WYJAŚNIENIA

W odpowiedzi na pismo WZ.5595.93.2021 z dnia 24.06.2021 dotyczącego złożenia pisemnych wyjaśnień do wniosku o uzgodnienie rozwiązań zamiennych termomodernizacji wraz z remontem i zmianą sposobu użytkowania budynku dawnej willi Hermmanna Thommena w Hucie Dłutowskiej przy ul. Pabianickiej 37 gmina Dłutów powiat pabianicki informuję, że:

Ekspertyza techniczna dotycząca dostosowania budynku
do wymagań ochrony przeciwpożarowej

Inwestycja: Termomodernizacja budynku
przy ul. Pabianickiej 37 w Hucie Dłutowskiej

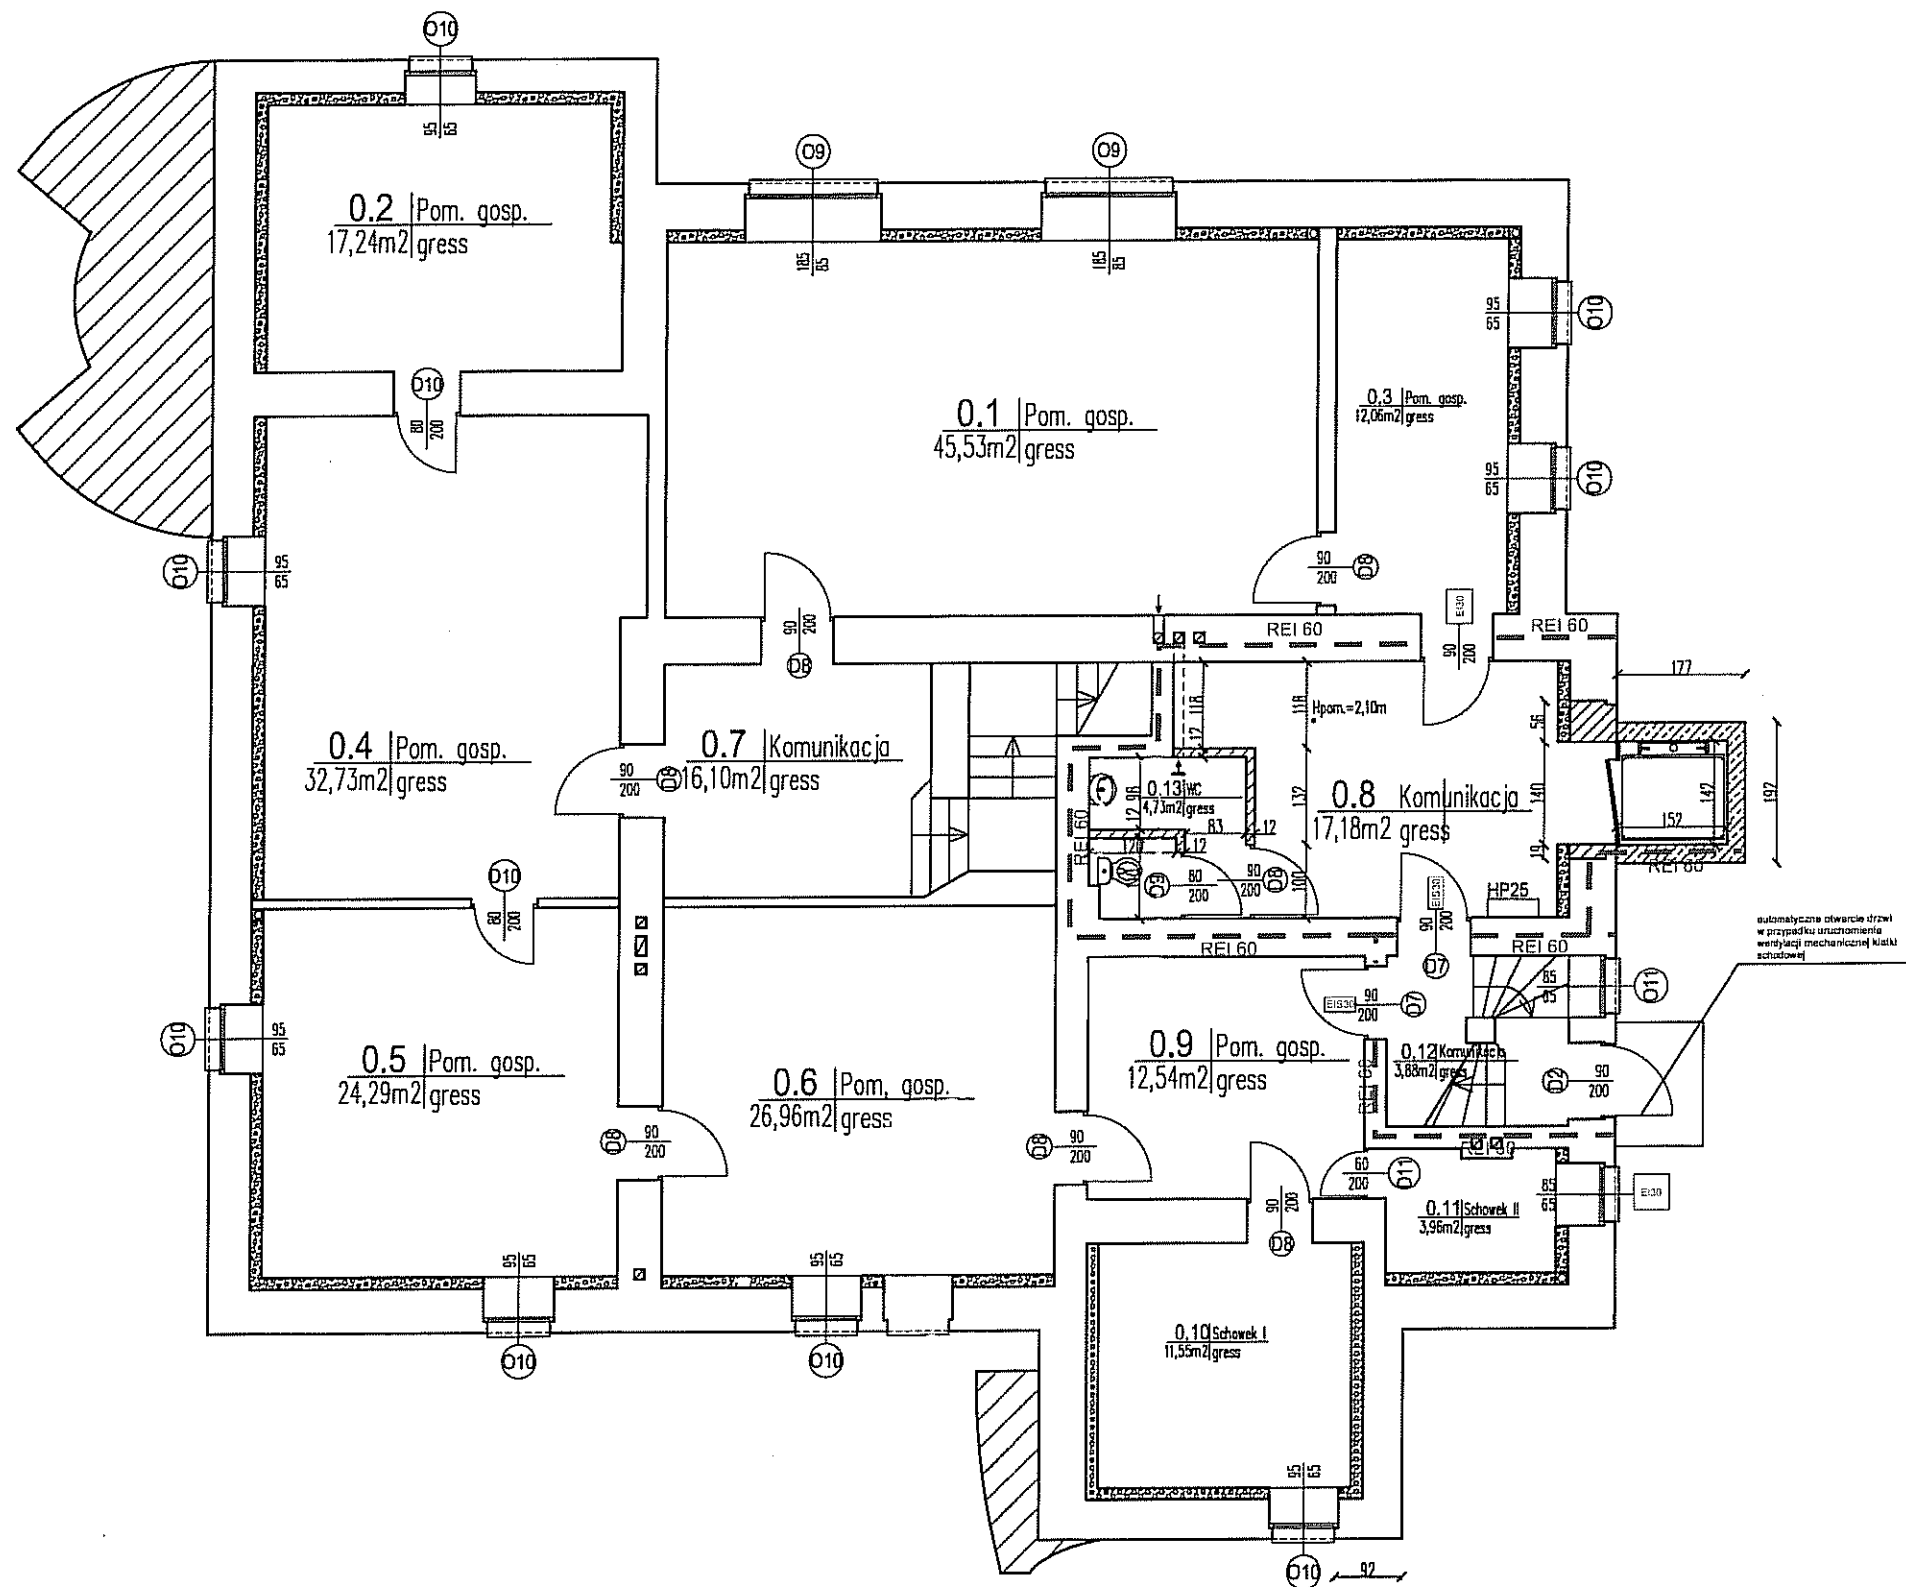
7. Dokonano zmian przeznaczenia - nazw pomieszczeń na I piętrze po założeniu braku przebywania osób niepełnosprawnych na piętrze.
8. W związku z poprawą warunków napowietrzenia klatki schodowej środkowej, wykonano napęd do otwierania drzwi, również w drzwiach wyjściowych głównych z obiektu. Jednocześnie, zrezygnowano z napowietrzania mechanicznego środkowej klatki schodowej.
9. Droga pożarowa spełnienia wymagania rozporządzenia Ministra Spraw Wewnętrznych i Administracji z dnia 24 lipca 2009r. w sprawie przeciwpożarowego zaopatrzenia w wodę oraz dróg pożarowych (Dz.U. 2009 Nr 124 poz. 1030) w zakresie parametrów technicznych oraz istnieje możliwość zawracania poprzez łopatkę, i dotarcie do obiektu utwardzonym dojściem o szerokości powyżej 1,5m.

Temat: Rzut piwnicy

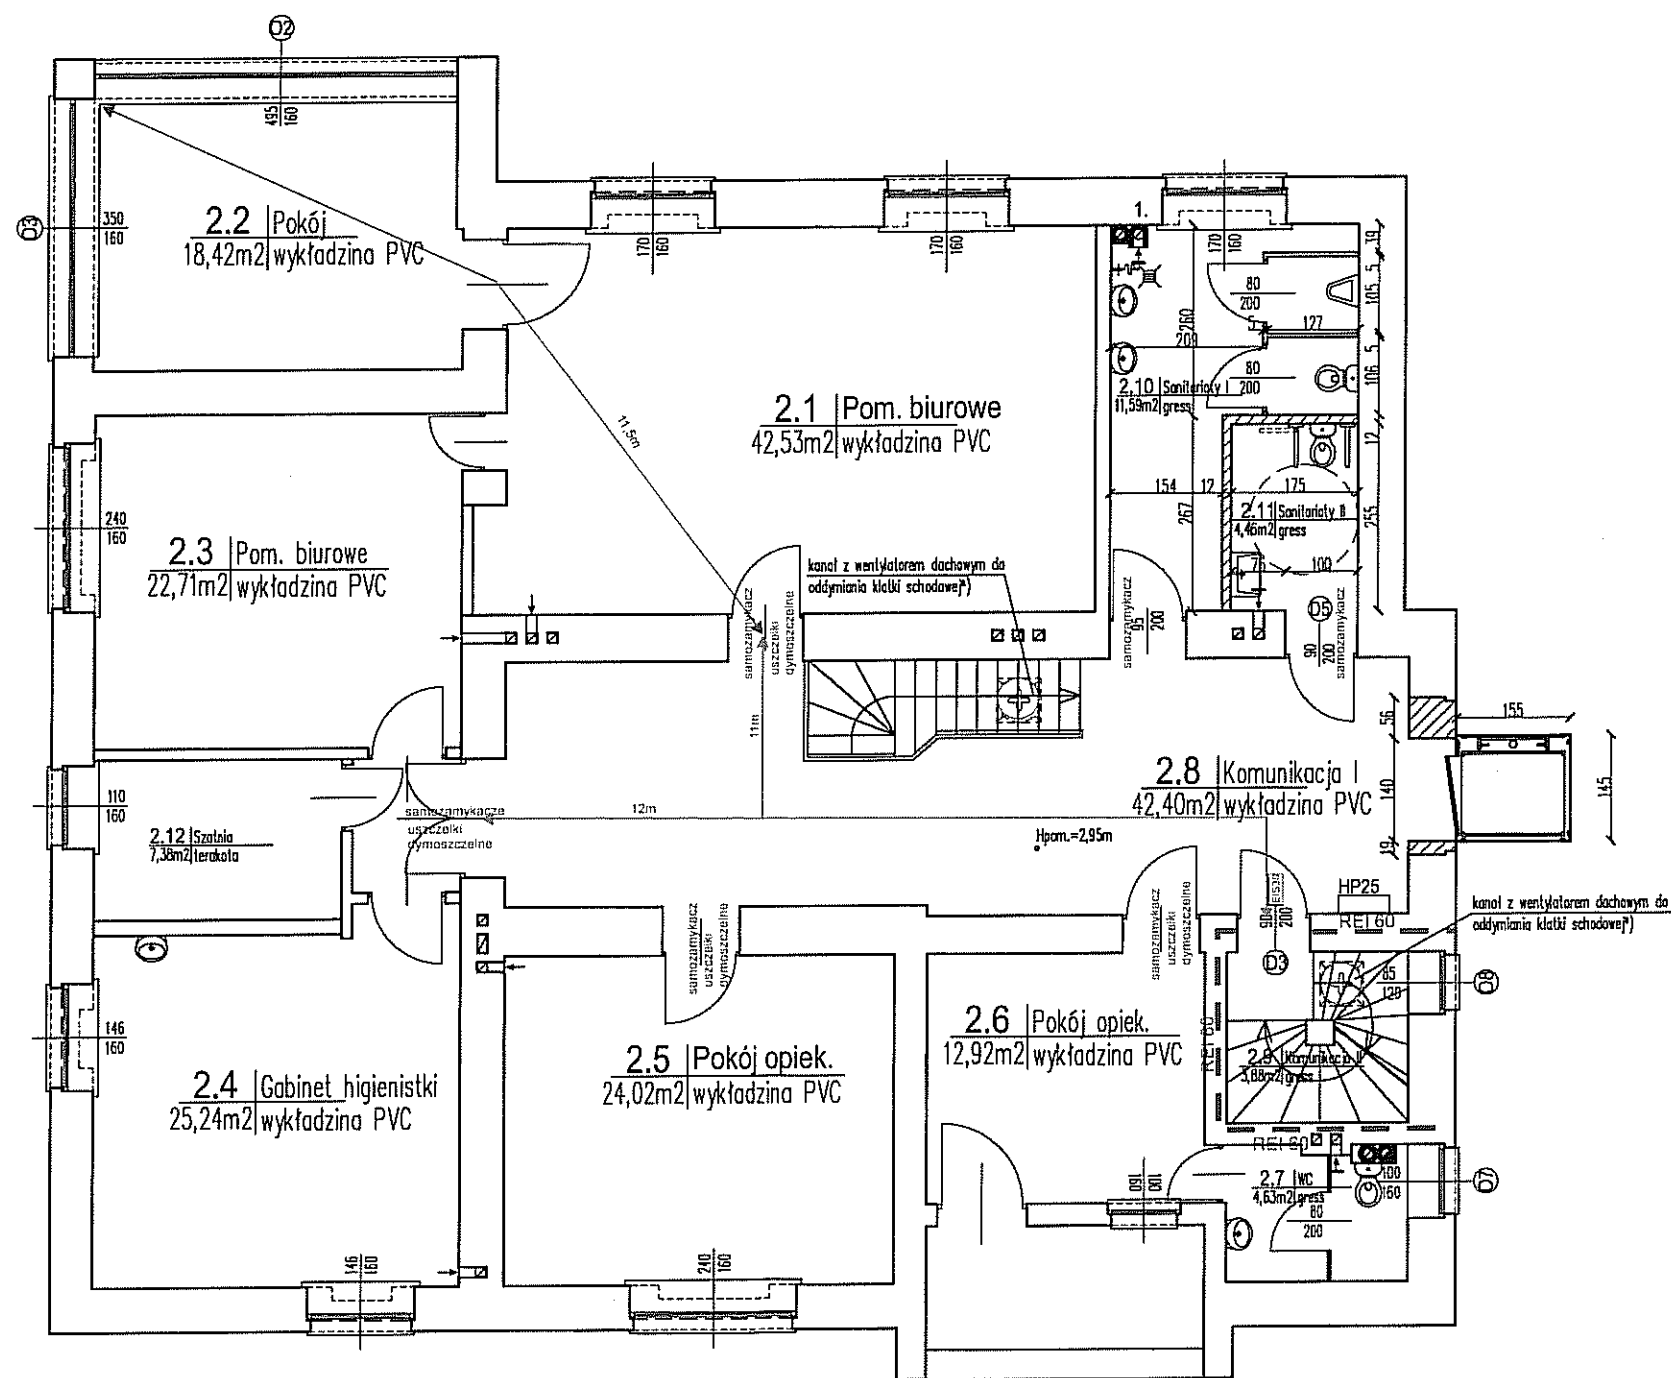
1. Suteryna przeznaczona jest na cele gospodarcze, w związku z czym potraktowana została zgodnie z §250 rozporządzenia Ministra Infrastruktury z dnia 12 kwietnia 2002 r. w sprawie warunków technicznych, jakim powinny odpowiadać budynki i ich usytuowanie (Dz.U. Nr 75, poz. 690 z późn. zm.) jako wydzielona pożarowo część budynku. Wydzielona od pozostałej części budynku stropami i ścianami o klasie odporności ogniowej REI60 i zamknięta drzwiami o klasie odporności ogniowej EI30.
